泊発電所 3号炉 耐津波設計方針について (燃料等輸送船の漂流物影響に係る指摘事項回答)

令和6年2月1日
北海道電力株式会社

2. 審査会合指摘事項に対する回答（指摘事項 230803-02）

【指摘事項 第1177回審査会合（2023年8月3日開催）】

図1 沖だし係留
概要図①（沖だし係留イメージ 平面）

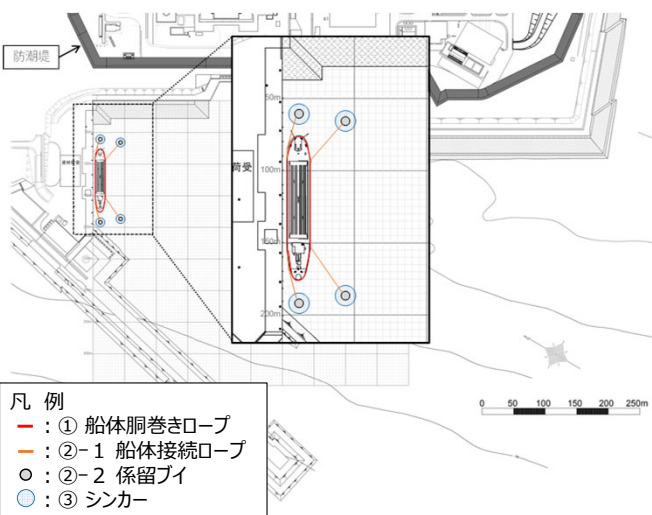
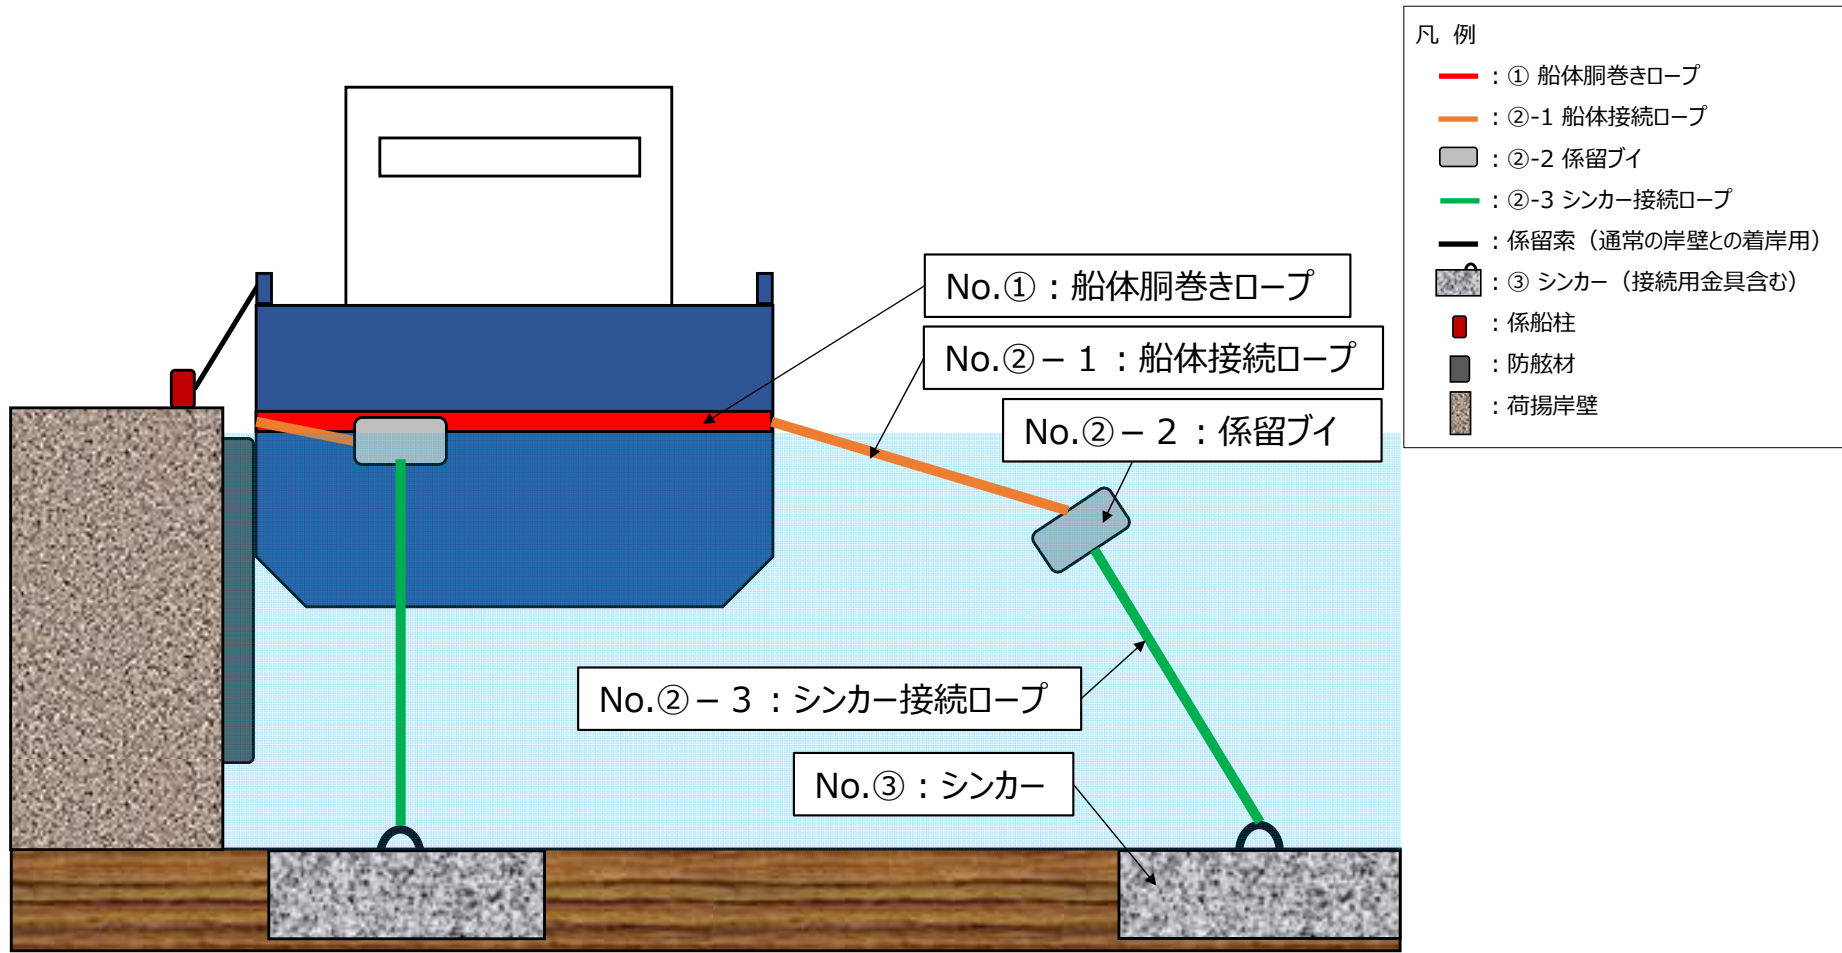
燃料等輸送船の緊急退避の成立性について、退避作業の不確かさを考慮した上で、津波到達までに退避できることを説明すること。また、津波到達までに十分な余裕時間が確保できない可能性を踏まえ、緊急退避ができない場合を想定しても、他の対策によって燃料等輸送船が漂流物とならないことを説明すること。

- 泊発電所における基準津波の特徴として、押し波の最大水位が高く、津波の来襲時には燃料等輸送船が荷揚岸壁に乗り上げ及び漂流する可能性がある。
- “押し波時における燃料等輸送船の荷揚岸壁への乗り上げと漂流防止” 及び “引き波時における燃料等輸送船の港湾内での漂流防止” を達成するため、**泊発電所専用港の海域から係留を行う。（以降、「沖だし係留」という）**
- 沖だし係留の実施にあたり、泊発電所専用港の港湾内にシンカーを設置する（4箇所）。また、燃料等輸送船の船体に、船体胴巻きロープ及び沖だし係留索（高強度繊維ロープ）を取り付ける。（p.9 図1～3参照）
- シンカー（4箇所）と沖だし係留索（ロープ連結用の係留ブイ含む）を接続し、沖だし係留を達成させ、燃料等輸送船を荷揚岸壁近傍に留めることで、取水口へ到達しない及び津波防護施設や浸水防止設備に影響を及ぼさない設計とする。
- また、沖だし係留の設置作業時に地震・津波が発生した場合においても、作業員が安全に退避可能であることを確認する。（作業員の退避については、次回お示しする）

- 沖だし係留の構成部材のうち、①：船体胴巻きロープと②-1：船体接続ロープは、泊発電所専用港へ入港する前に燃料等輸送船の船体に取付けた状態とする。
- 燃料等輸送船の入港前に、②-2：係留ブイと②-3：シンカー接続ロープを港湾内に設置する。（ダイバーによりシンカーと接続する）
- 専用港へ入港後、事前に専用港に設置した②-2：係留ブイと船体に取付けた②-1：船体接続ロープを連結し、沖だし係留を完成させる。
- 沖だし係留の設置作業の詳細は、P.16の参考参照。
